Expansion du réseau de transport en Minganie

## **Raccordement du complexe de la Romaine**

Réponses aux questions complémentaires du 11 mai 2010

Position 4 - à 8 km de la ligne

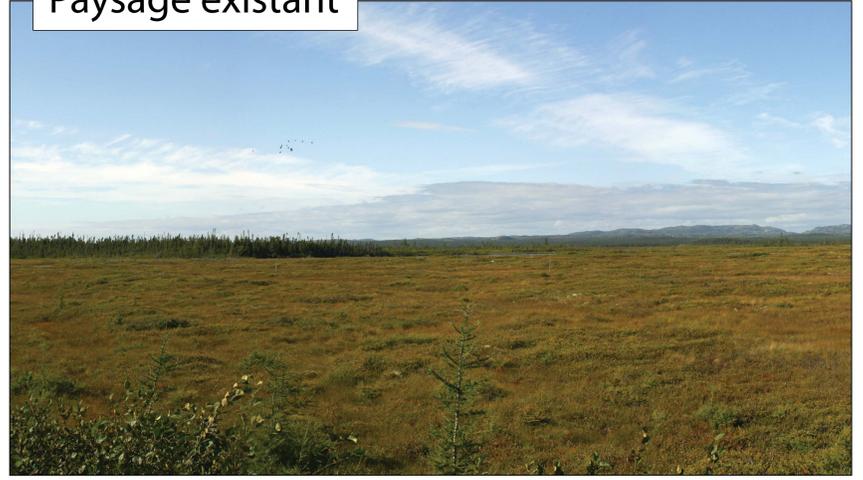
Pourriez-vous documenter la visibilité de la ligne Romaine 2 – Poste Arnaud depuis le corridor fluvial pour les occupants d'un navire de croisière qui s'approcherait de la côte, sachant que certains de ces navires ont une hauteur équivalente à celle d'édifices de plus de dix étages ?

La ligne de Romaine-2 – Arnaud est située à une distance de plusieurs kilomètres de la côte, et à plus grande distance encore du corridor fluvial. Un navire circulant à la hauteur des îles de Mingan, par exemple, circulerait à une distance variant entre 12 et 14 kilomètres du tracé de la future ligne.

Le champ visuel d'un passager d'un navire de croisière vers la côte sera certes suffisamment large pour avoir une perspective sur la future ligne en certains endroits. Cependant, la distance en elle-même constitue la mesure d'atténuation la plus efficace pour atténuer l'impact visuel de la future ligne. La figure 1 présentée ci-après illustre de quelle manière la distance entre une ligne et un observateur agit sur la perception de la future ligne. On peut constater qu'à une distance de 8 km, la ligne est peu visible. À plus grande distance, l'impact de la ligne sera donc mineur.

Outre la distance considérable qui séparera le passager d'un navire de la future ligne, la localisation de l'équipement au pied des montagnes (ou contreforts) qui ferment le champ visuel des observateurs, à Havre-Saint-Pierre, agira efficacement pour intégrer la ligne du mieux possible au paysage. Il s'agit d'un critère de localisation recherché au moment d'élaborer un tracé de ligne. La figure 2 illustre, par le biais de la reconstitution d'un modèle de terrain, le principe d'absorption visuelle décrit plus haut. Ce modèle terrain appuie la simulation visuelle réalisée à l'embouchure de la rivière Romaine, à partir de la route 138, présentée par Hydro-Québec dans l'étude d'impact du raccordement du complexe de la Romaine (volume 2).

## Vue schématique 3D et coupe au point de vue 7.1

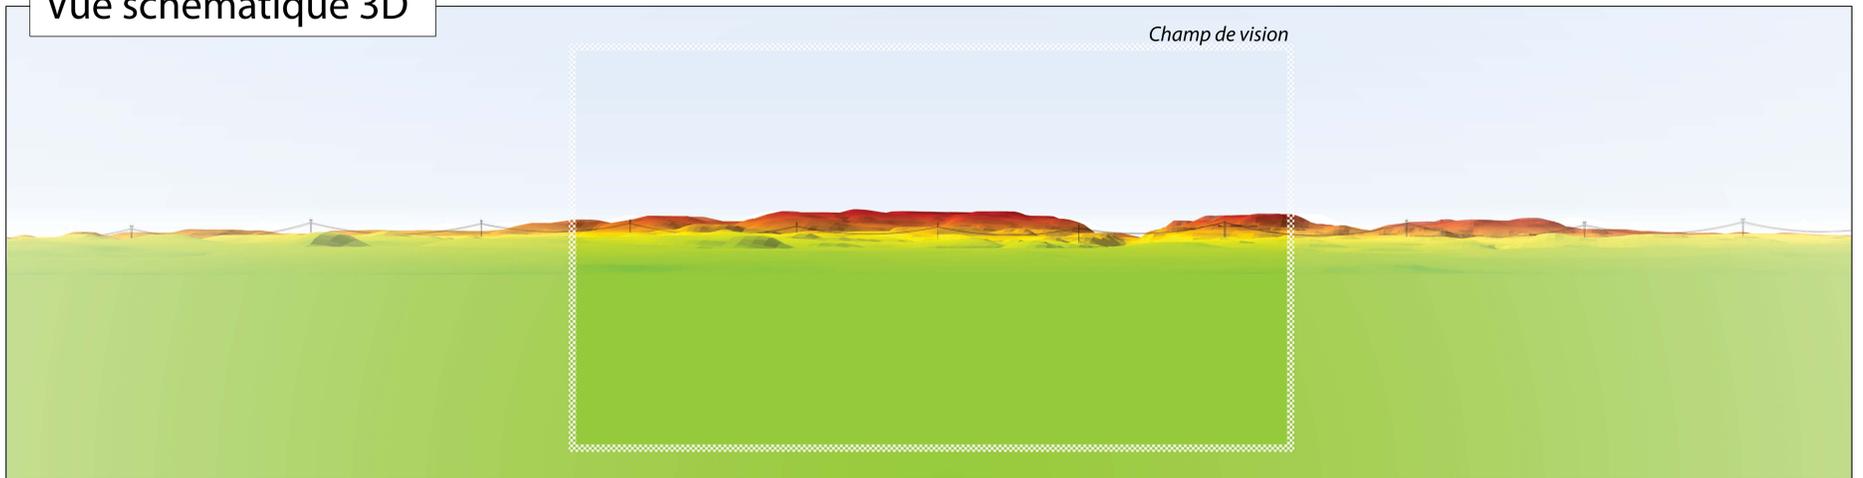
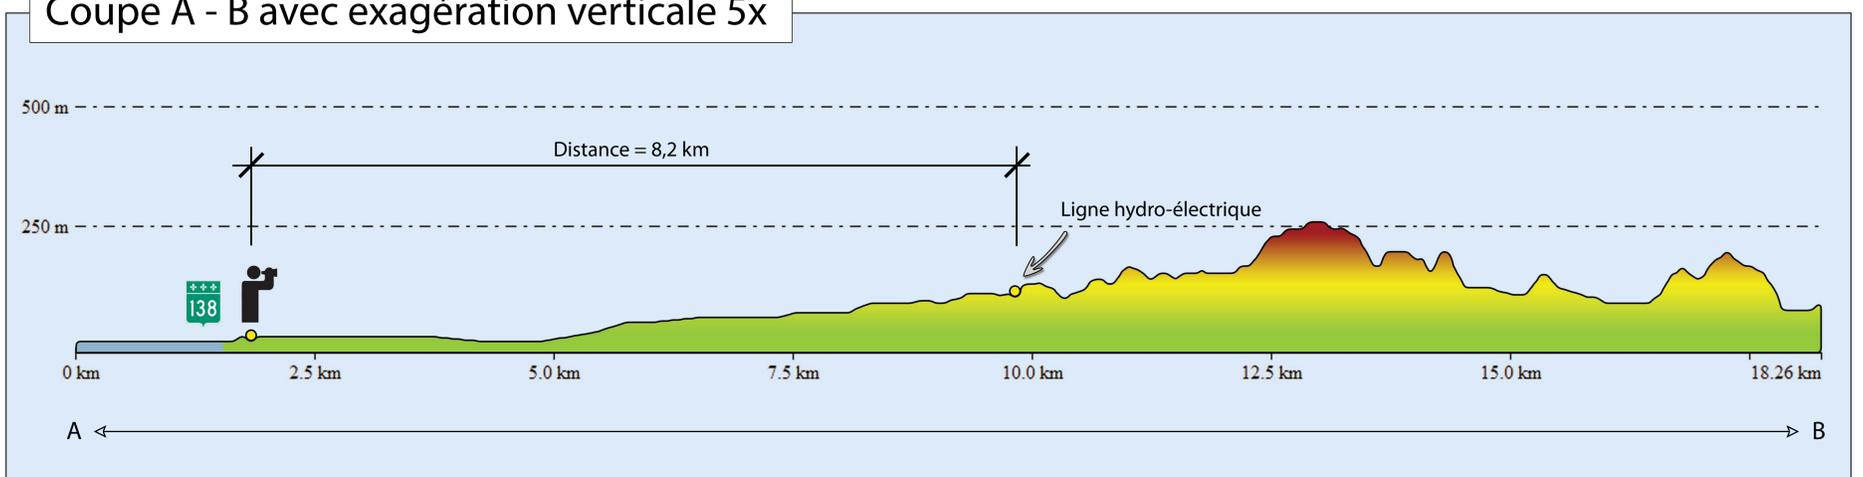
Le tracé de la ligne Romaine 2 – Poste Arnaud aurait-il pu être déplacé au nord des montagnes situées près du lac Ukuneu afin de cacher les pylônes aux usagers de la route 138 ?

Enfin, le tracé proposé, à la hauteur du lac Ukuneu, est situé à plus de 8 km de la route 138, soit à la limite de perception visuelle d'un observateur. Les figures 1 et 2 présentées plus haut démontrent que la future ligne, située au pied des contreforts, sera peu visible en raison de la grande distance séparant l'observateur de la future ligne, et de la capacité

d'absorption visuelle du milieu. La présence des montagnes, en arrière-plan du champ visuel, contribuera efficacement à l'intégration de la ligne dans le milieu.

**Carte 1**  
**Hydro Québec**  
 Équipement et services partagés

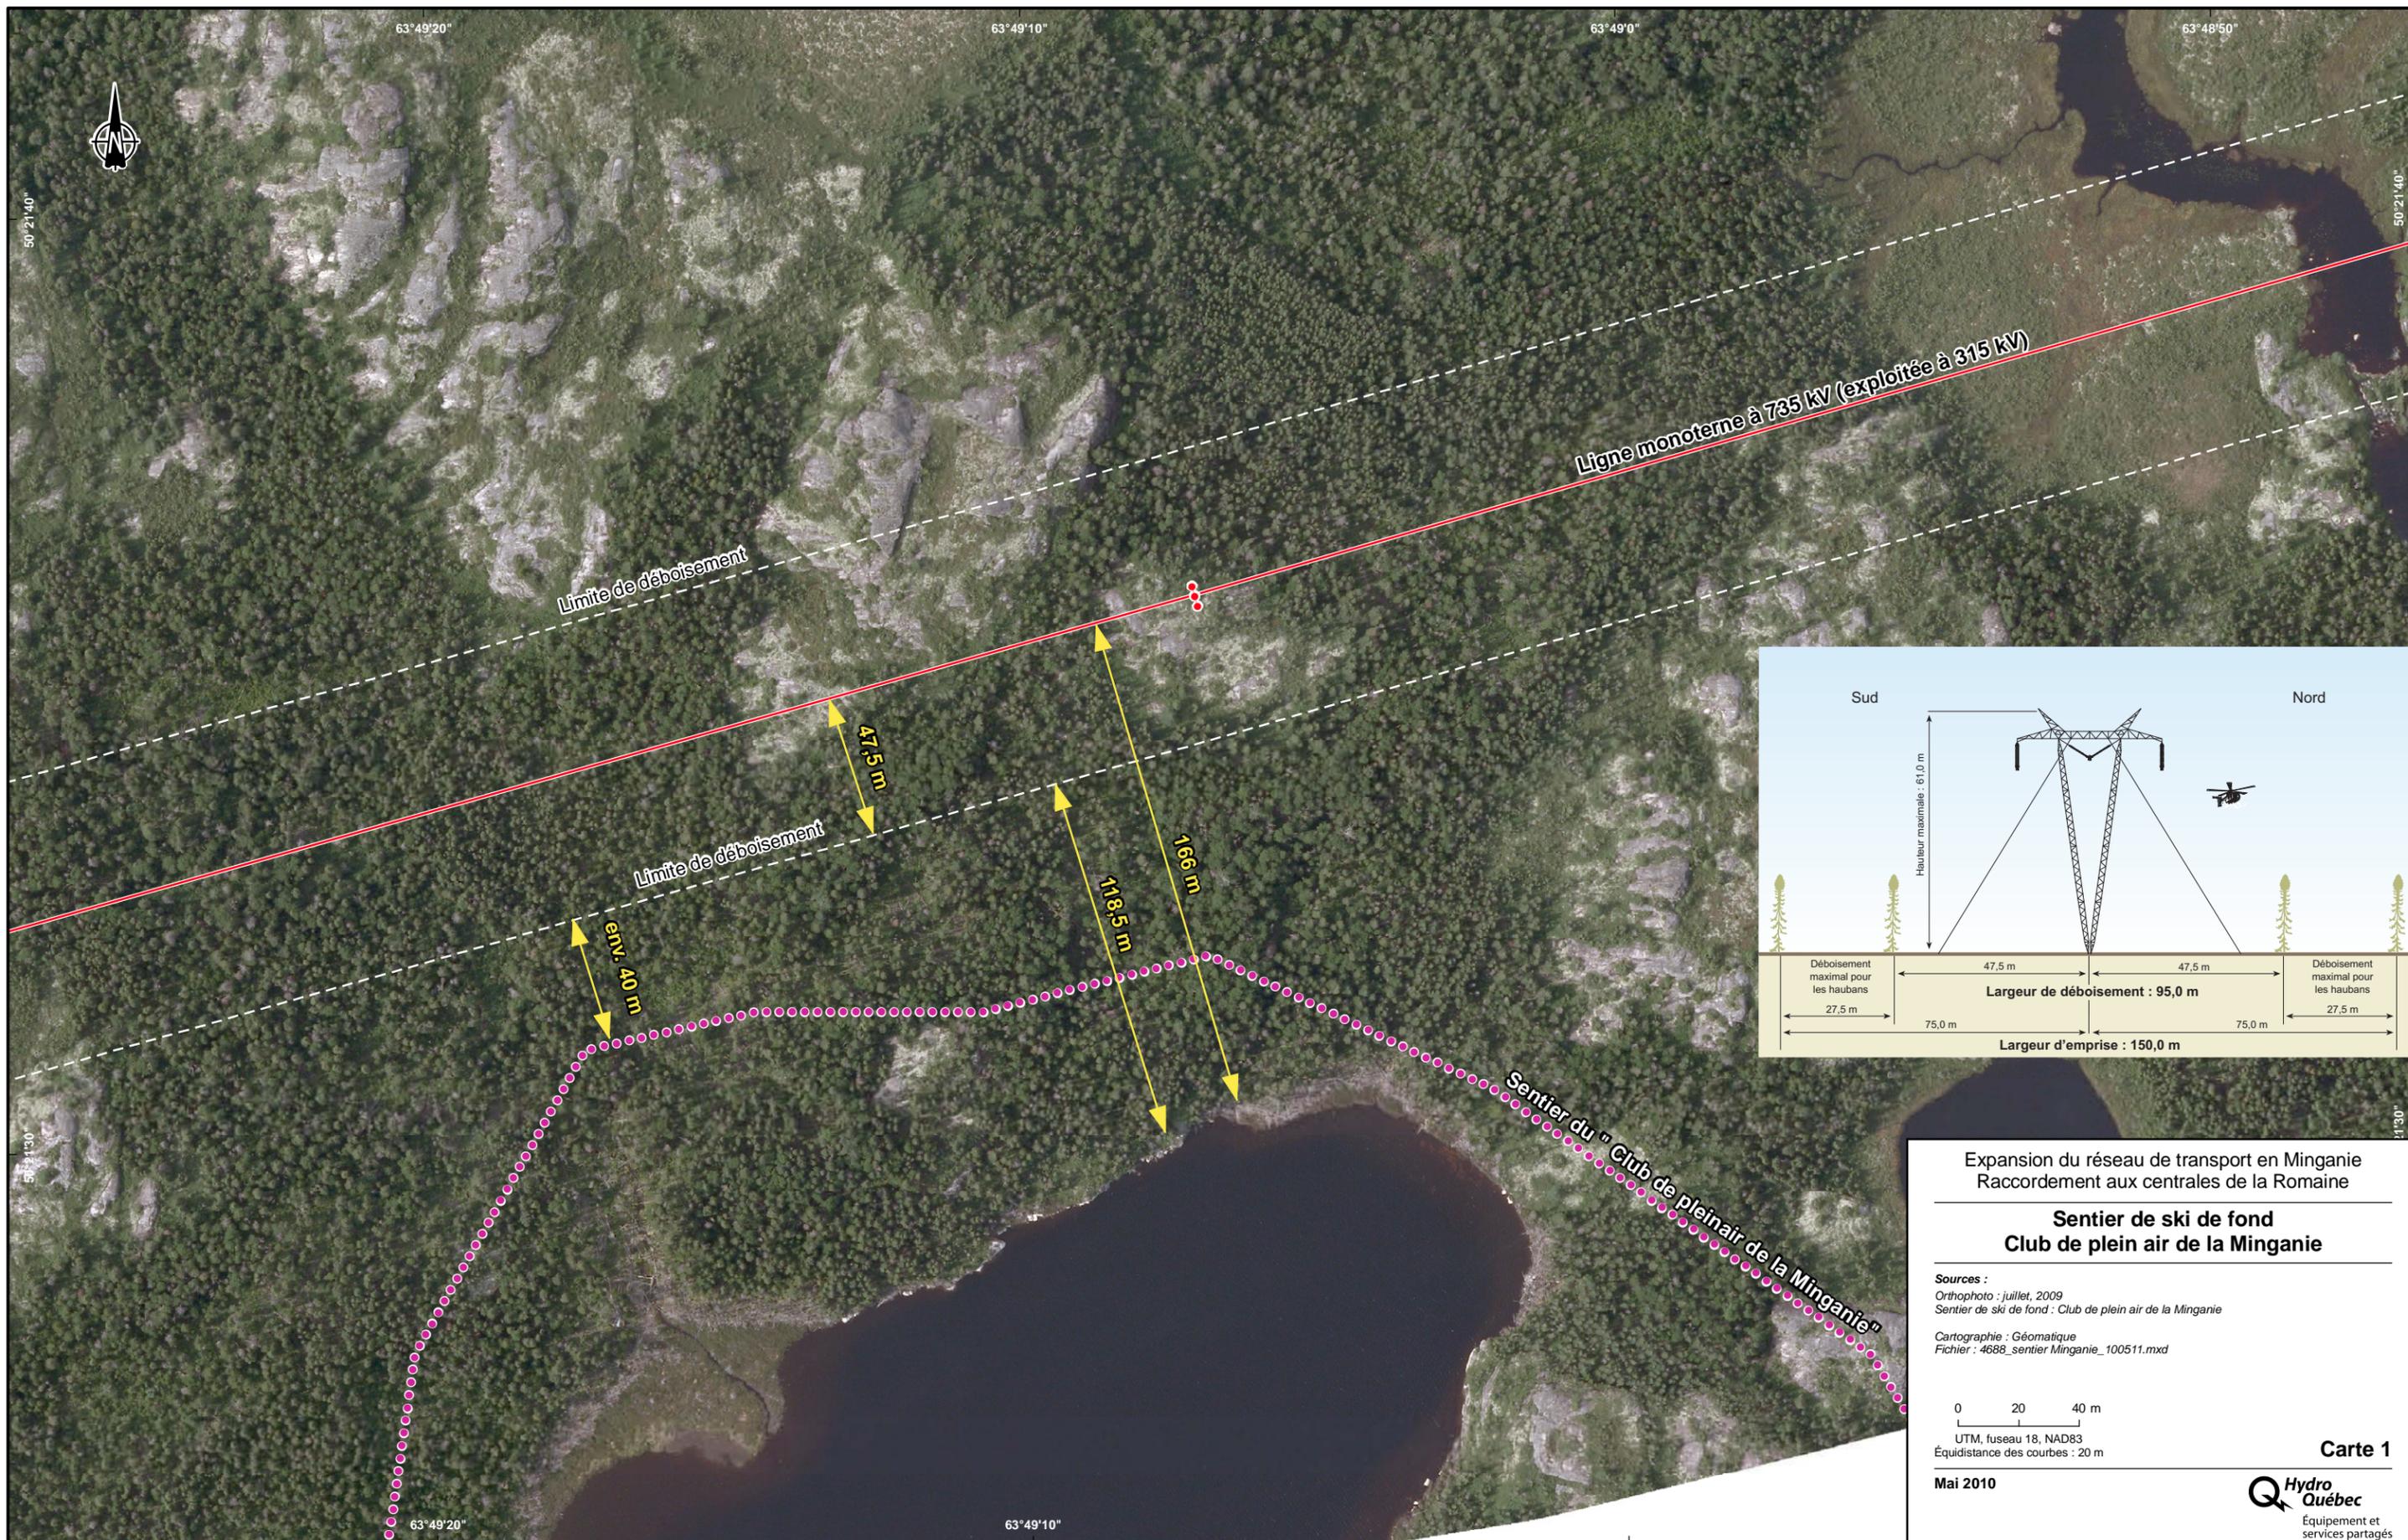
Quelle sera la distance entre le tracé de la ligne Romaine 2 – Poste Arnaud et les pistes de ski de fond du Centre de plein air de la Minganie situées au sud ?

Quel seront, à cet endroit, les pylônes utilisés et la largeur du déboisement requis ?

La carte ci-jointe (carte 1) illustre le positionnement final de la ligne par rapport au sentier de ski de fond du Club de plein air de la Minganie. Un seul pylône est situé face au réseau de pistes. Il s'agit d'un pylône d'alignement en V haubané.

On a superposé le tracé du sentier de ski de fond fourni pour le Club de plein air à une orthophoto sur laquelle est positionné le tracé de la ligne, la position du pylône ainsi que la largeur du déboisement requis pour cette ligne. On peut constater que la largeur minimale de l'écran végétal qui sera conservé entre la piste et l'emprise varie entre 40 mètres et 70 mètres de largeur et qu'il est d'environ 118 mètres entre la limite de déboisement et la bordure du lac.

Le pylône en V haubané est présenté sur la carte 1. La largeur prévue du déboisement est de 95 mètres.
